通知 No. : S01-2301-059
 発行日 : 令和 5 年 3 月 27 日
 株式会社第一エレクトロニクス

アラームセッター LCD 視野角変更のお知らせ

品名	形名
LCD アラームセッター	SDLC-105A
偏差アラームセッター	SDDV-105

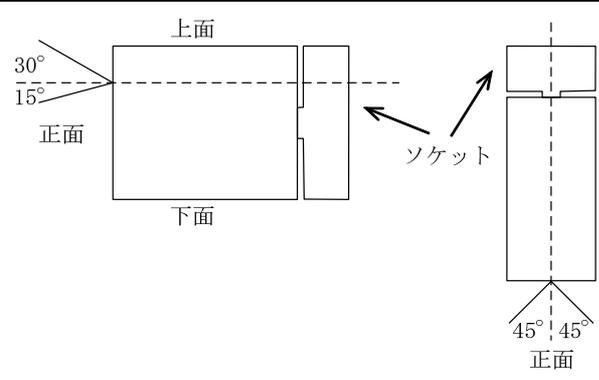
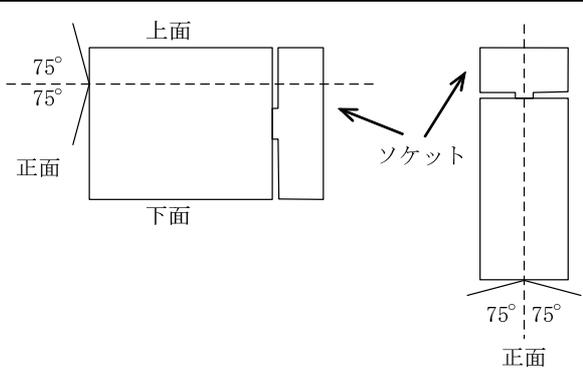
(1) LCD 視野角

変更前	変更後
 <p style="text-align: center;">(横から見た図) (上から見た図)</p> <p style="text-align: center;">視野角：上方向 30° ,下方向 15° ,左右方向 45°</p>	 <p style="text-align: center;">(横から見た図) (上から見た図)</p> <p style="text-align: center;">視野角：上下方向 75° ,左右方向 75°</p>

(2) LCD セグメント色

変更前	変更後
<p>(例) : SDLC-105A</p> 	<p>(例) : SDLC-105A</p>  <p>・従来に比べ、セグメント色が若干青みがかった色になります。</p>

*SDDV-105 の LCD セグメント色につきましても、同様の変更となります。

従来採用していた LCD が生産終了となるため、代替品に変更いたします。

令和 5 年 5 月 8 日生産分より実施いたします。
